Stellungnahme(n) (Stand: 13.11.2023)

Sie betrachten: Wohngebiet Baakenesch Nord
Verfahrensschritt: Frühzeitige Beteiligung der Öffentlichkeit und der Behörden gem. §3 (1) und §4 (1) BauGB
Zeitraum: 05.10.2023 - 03.11.2023

Betreff: Frühzeitige Bürgerbeteiligung zum Bebauungsplan Nr. 162 – „Wohngebiet Baakenesch Nord“

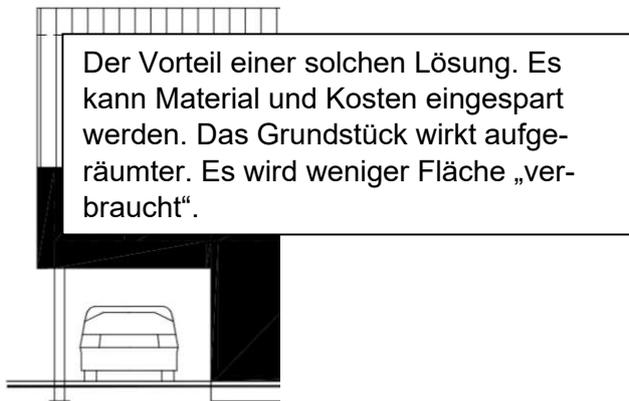
- **Anregung zur Änderung zu 2.9: [...] Grundstücke WA3 als Traufhöhe (TH) mit max. 4,50 m [...]:**

Wir bitten um Prüfung, ob die maximale Traufhöhe von 4,50 m auf 4,75 m hochgesetzt werden kann, da ja von dem 25 cm tieferliegenden mittleren Straßenniveau gemessen werden soll. Der eingeschossige Charakter in WA3 würde weiterhin bestehen bleiben. Im Endeffekt erreicht man mit einer relativ kleinen Änderungen bei den Festsetzungen, dass die voll nutzbare Wohnfläche deutlich größer ist und deswegen die Wohnfläche insgesamt kleiner gehalten werden kann, **was sich positiv auf die Baukosten und den Nachhaltigkeitsaspekt auswirkt**. Die Firsthöhe von maximal 8,00 m wäre davon nicht betroffen, sodass das Gesamterscheinungsbild der Siedlung auch bei einer höheren Traufhöhe aus unserer Sicht nicht beeinträchtigt wäre.

Hier eine Skizze, die die Einschränkungen einer niedrigen Traufhöhe zeigt. Der Bereich mit Kopfhöhe wird selbst bei einem schon relativ steilen Dach erst nach dem 1. Drittel des Raumes erreicht. Gem. BauO NRW §2 wäre das Bauwerk auch bei einer Traufhöhe von 4,75 m immer noch eingeschossig.

Die Vorgabe 4,50 m kann bestehen, wenn die Traufhöhe vom Erdgeschossboden nicht aber von der Straße gemessen werden würde.

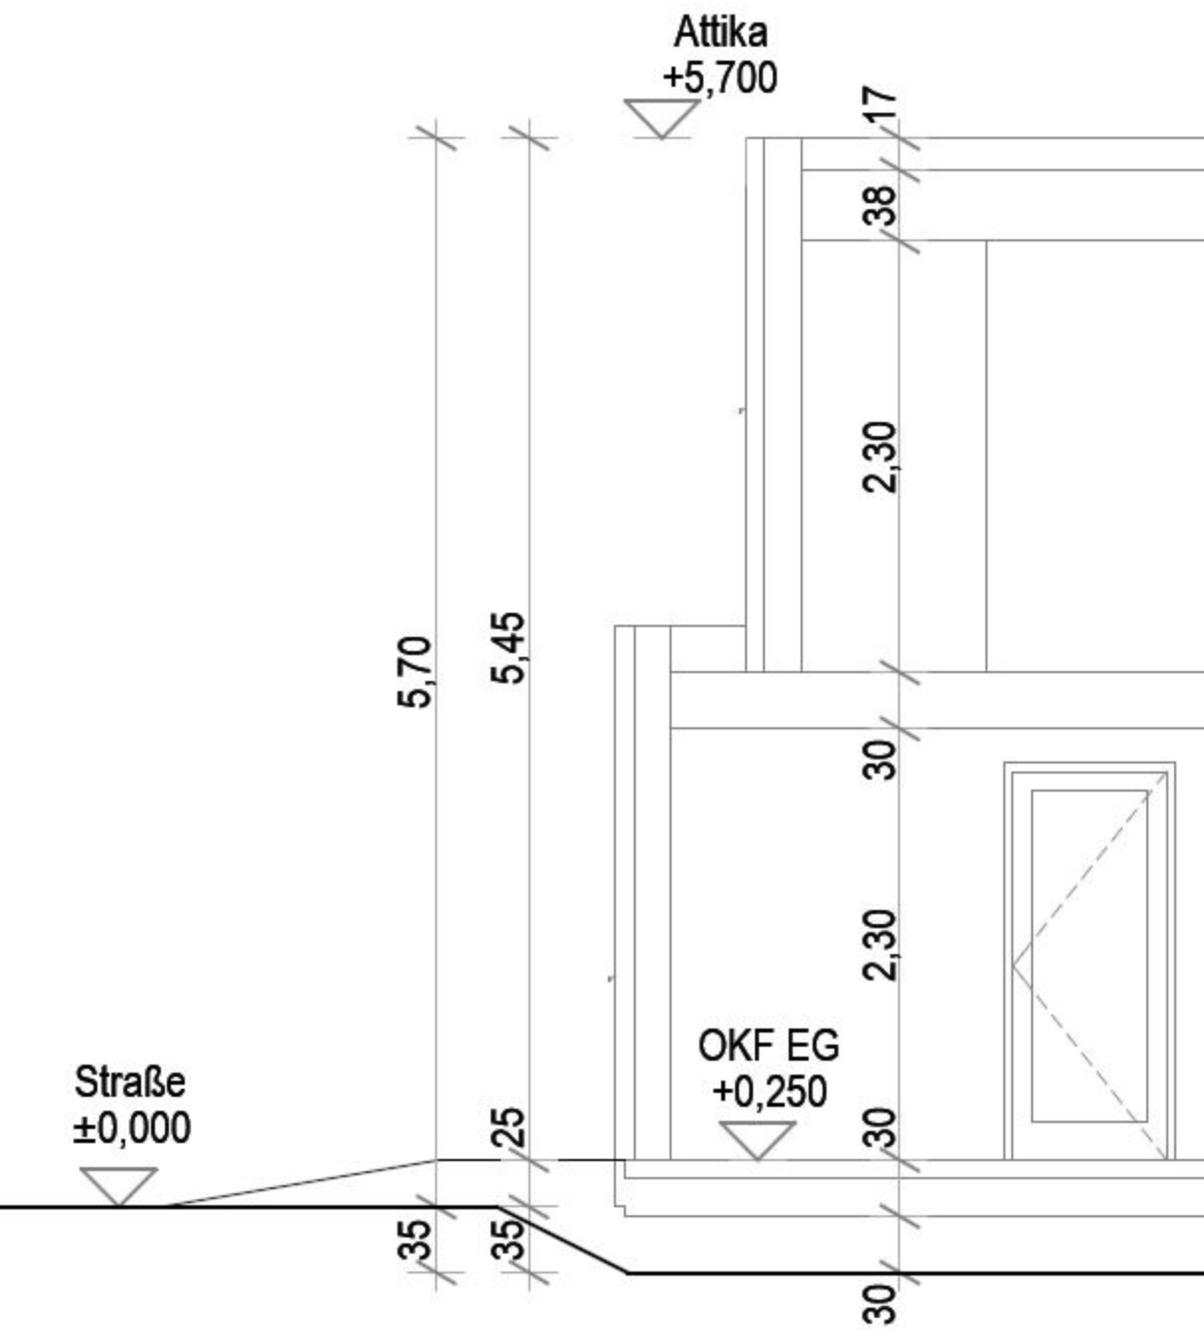
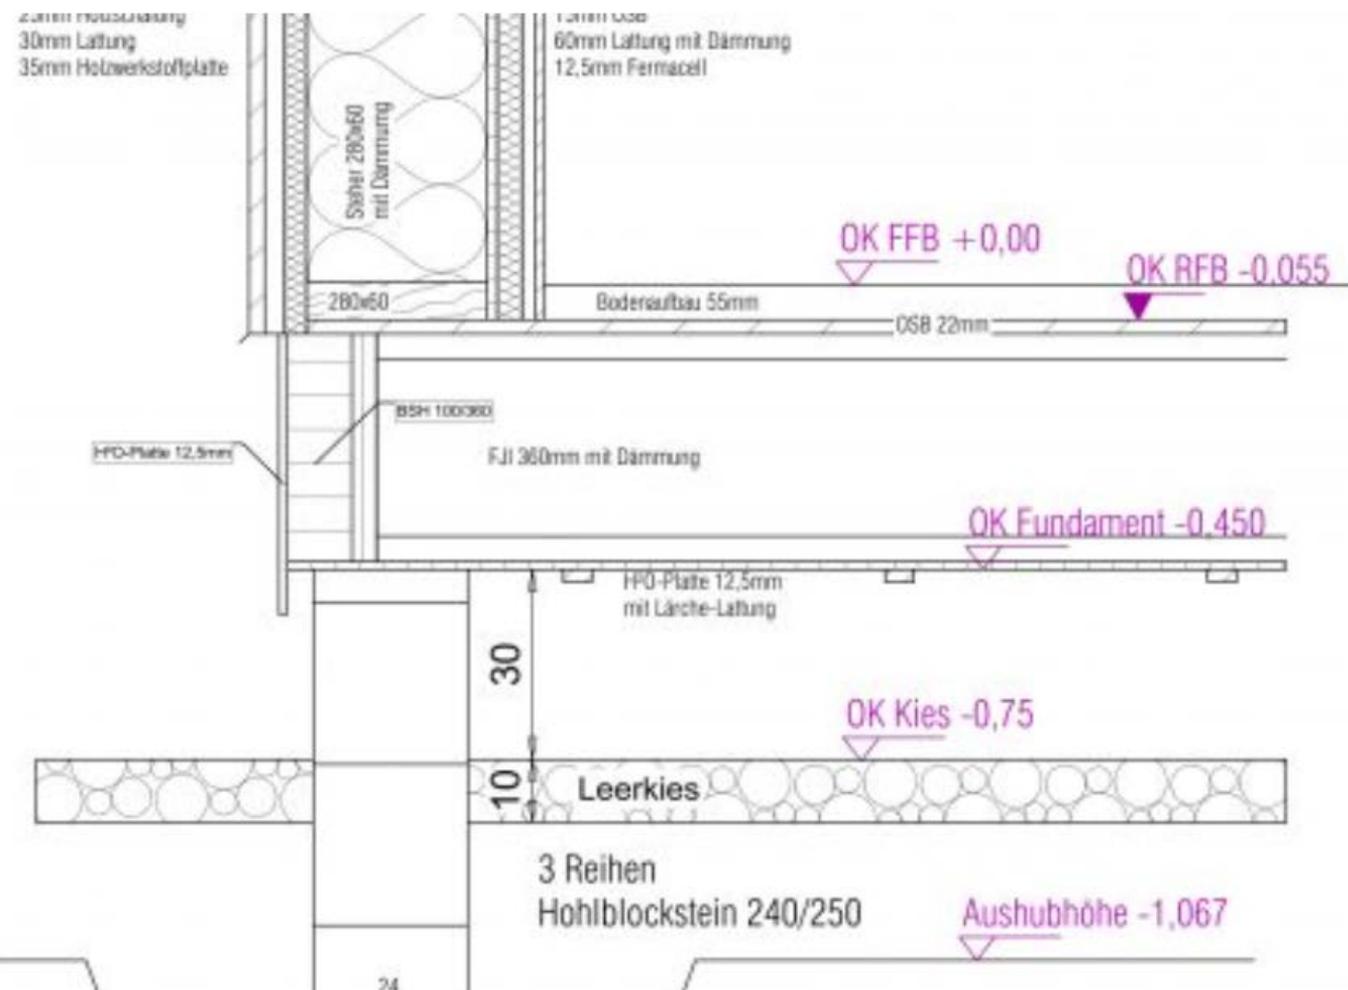
Das Höhenverhältnis des Gebietes WA₂ muss wie folgt angepasst werden:
Gebäudehöhe GH 5,50m ab OK Höhenbezugspunkt fertige Erschließungsfläche muss auf 6,00m geändert werden.

Aus dem beigefügten Systemschnitt werden die von den Firmen angegebenen Aufbauhöhen für ein Niedrigenergiehaus nach dem neusten Stand der Technik dargestellt.
Die Hersteller haben uns darauf hingewiesen, dass bei einer Sockelhöhe von 0,25m über Erschließungsniveau keine Gewährleistung der Konstruktion übernommen wird. Mit einer Aufbauhöhe von ca. 35 cm für die Bodenplatte aus Holz liegt man unterhalb der OK Erschließungsfläche. Damit besteht das Risiko, dass die Struktur des Gebäudes Feuchtigkeit zieht und langfristige Schäden entstehen können.

Resultierend ergibt sich die von uns angestrebte Gebäudehöhe von 6,00m.

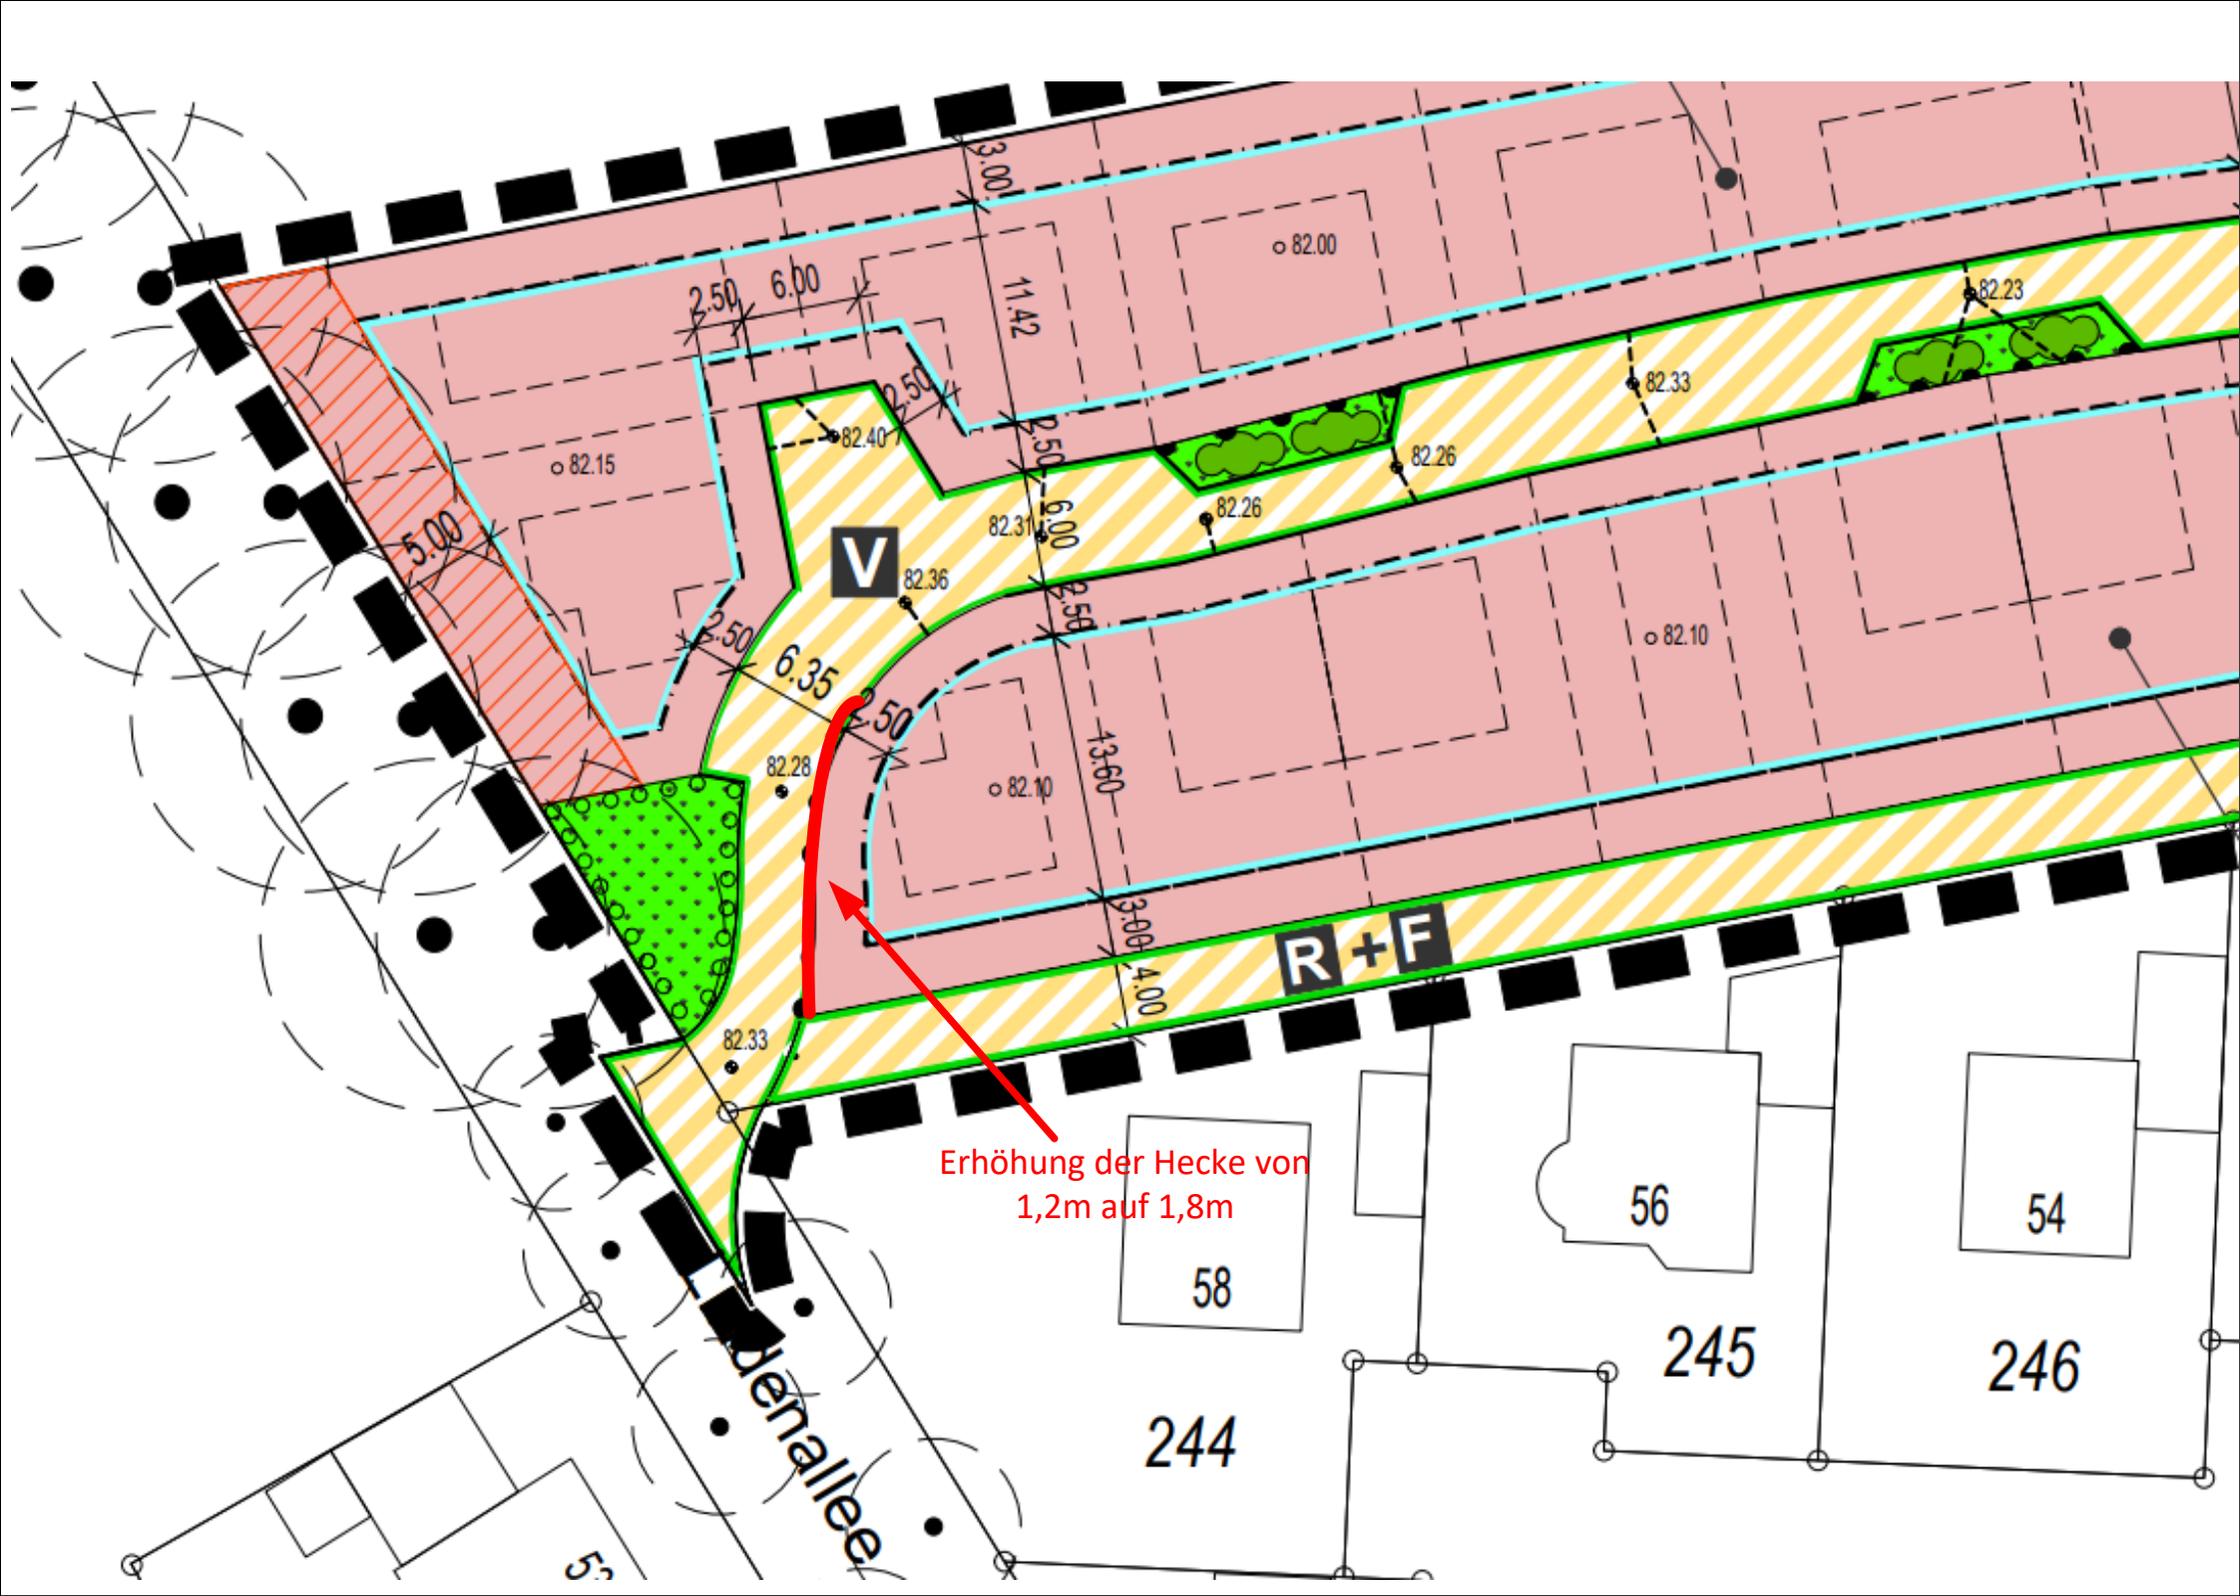
Erhöhung der Hecke von 1,2m auf 1,8m
